**Oggetto: [ID: 9257] Procedura di Valutazione di Impatto Ambientale ai sensi 23 del D. Lgs. n. 152/2006 relativa al Parco Eolico "Energia Caldarola" costituito da 12 aerogeneratori di potenza unitaria di 5,0 MW potenza complessiva pari a 60,0 MW, sistema di accumulo della capacità di 20,0 MW e relative opere di connessione alla RTN sito nei Comuni di Caldarola e Camerino (MC). Codice pratica MYTERNA n. 202102245.**

**Trasmissione controdeduzioni alle osservazioni pervenute.**

Riscontro alle Osservazioni del Pubblico

FLS-CLD-ROP

Figura 8: Fotoinserimento elaborato dal Comune di Caldarola.

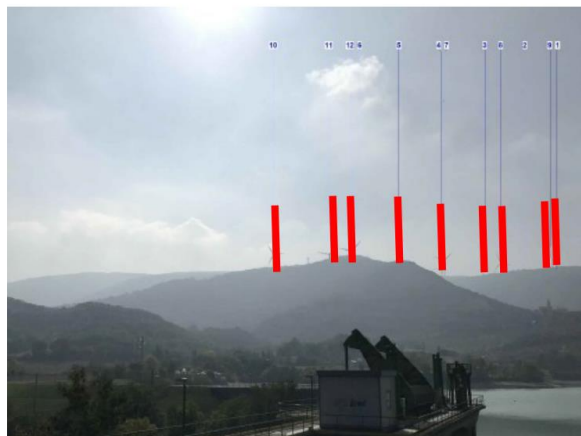
Con riferimento al fotoinserimento realizzato dal Comune e riportato nella nota a pag. 16, si puntualizza che questo non tiene conto della reale distanza fra il punto dell'osservatore e la turbina 12. Pertanto, non rispettando l'effetto prospettico necessario alla corretta realizzazione di un fotoinserimento, essa risulta sproporzionata rispetto al paesaggio circostante.

Un discorso analogo può essere fatto per il fotoinserimento relativo al punto di ripresa localizzato in corrispondenza del Lago di Borgiano (Figura 15, pagina 62 della Relazione Paesaggistica), per il quale il Comune ha segnalato un presunto errore nella realizzazione del fotoinserimento riportando in rosso le reali altezze da loro ipotizzate, visibili nella Figura 8. Inoltre, come si evince dall'osservazione della stessa Figura 8 le dimensioni da loro considerate non tengono nuovamente conto dell'effetto prospettico dovuto alle diverse distanze tra l'osservatore e le posizioni delle macchine. A riprova di ciò, è stato effettuato un fotoinserimento di una turbina "virtuale" nella posizione del ripetitore e della turbina 12 "reale" come da progetto, riportato in Figura 9, con il quale si mostra come la prima turbina (segnalata in rosso) risulta pienamente visibile mentre la seconda (segnala in blu) è parzialmente coperta a causa dell'orografia del terreno poiché si trova a una distanza maggiore dal punto di osservazione e quindi risulta parzialmente nascosta dall'orografia del crinale. Pertanto, il fotoinserimento presentato risulta pienamente attendibile.
